EXPEDIENTE N° : 164-2012-OEFA/DFSAI/PAS  
 ADMINISTRADO : COMPAÑÍA MINERA ANTAMINA S.A.  
 UNIDAD MINERA : ANTAMINA  
 UBICACIÓN : DISTRITO DE SAN MARCOS, PROVINCIA DE  
 HUARI, DEPARTAMENTO DE ANCASH  
 SECTOR : MINERÍA  
 MATERIA : VERIFICACIÓN DE CUMPLIMIENTO DE MEDIDAS  
 CORRECTIVAS

**SUMILLA:** Se declara el cumplimiento de las medidas correctivas ordenadas mediante Resolución Directoral N° 637-2014-OEFA/DFSAI del 31 de octubre de 2014, por parte de Compañía Minera Antamina S.A., relacionadas a:

Resolución Directoral N° 245-2016-OEFA/DFSAI

Figura 1. Vista de perfil de la rampa para la descarga de residuos

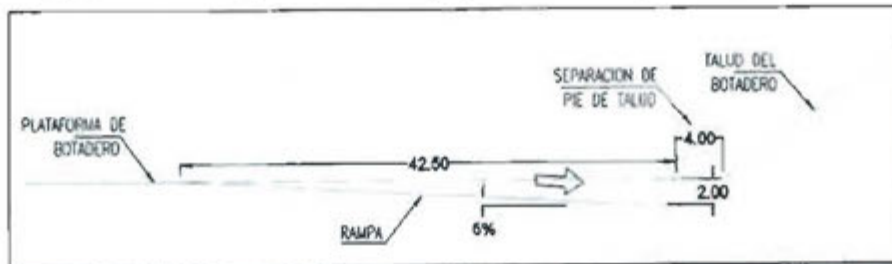
26. En la figura 1 se observa el detalle de construcción de la rampa, indicándose la separación del pie del talud, la cual se da entre la plataforma del botadero y el talud del botadero, mientras que en la figura 2 se observa la ubicación de las plataformas, 50 metros del frente activo y 4 metros alejado del pie del talud.
27. Por otro lado, como una de las acciones para mejorar el encapsulado de residuos sólidos, Antamina ha llevado a cabo cursos de capacitación para el personal sobre los temas relacionados a la presente medida correctiva, adjuntando los registros de entrenamiento.
28. Asimismo, los trabajos de cubrimiento de los residuos sólidos no peligrosos en el Botadero de Desmonte Este se observan en las fotografías N° 1 y 2:

Figura 9. Sección típica del canal en el tramo N°1

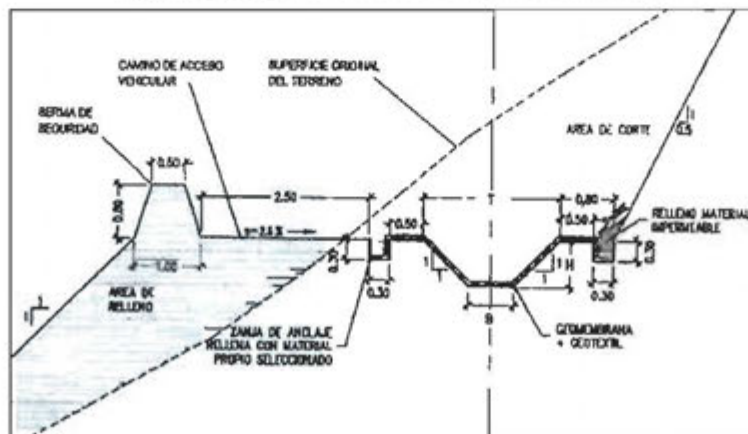
- El primer tramo, entre las progresivas 0+000 y 4+270, consta de un canal de sección trapezoidal de dimensiones variables, según el área de captación; la pendiente longitudinal del canal es de 0.2% en promedio. El talud de las paredes internas del canal es de 1 V: 1 H, con geomembrana en la base y relleno de material impermeable (ver detalles en la figura 9).

Figura 10. Sección típica del canal en el tramo N°2

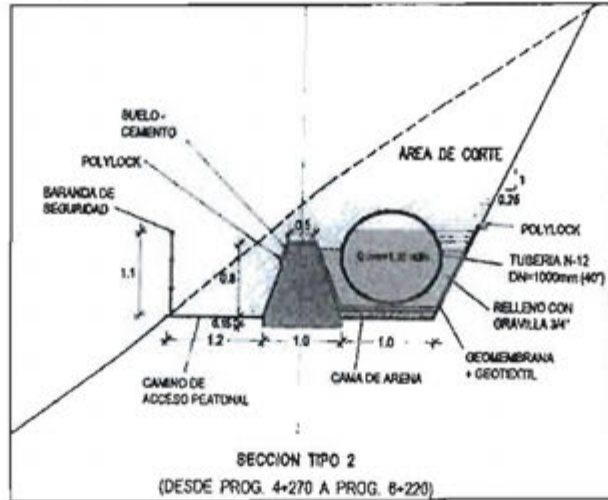
- El **segundo tramo**, entre las progresivas 4+270 y 6+220, cuenta con una tubería de diámetro adecuado que trasladará las aguas del canal arriba mencionado hasta su entrega al siguiente tramo; cama de arena, con geomembrana y geotextil. Se incluye tubería N-12 con diámetro 1000 mm, relleno con gravilla 3/4" (Ver detalles en la figura 10).

Figura 11. Sección típica del canal en el tramo N°3

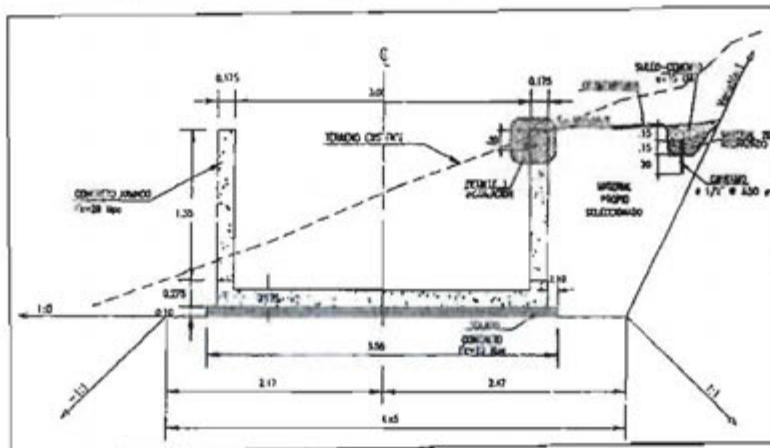
- El **tercer tramo**, consistente en un canal de concreto armado, entre las progresivas 6+220 a 6+922, el cual entrega las aguas recolectadas a la laguna Huayaoccocha, ha sido construido en concreto armado con una sección rectangular; la sección hidráulica del canal tiene una base de 3.00 m, con una altura de 1.65 m. Al final de este tramo, el canal entrega las aguas colectadas a la laguna Huayaoccocha mediante dos tuberías de HDPE de 28" de diámetro (Ver detalles en la figura 11).
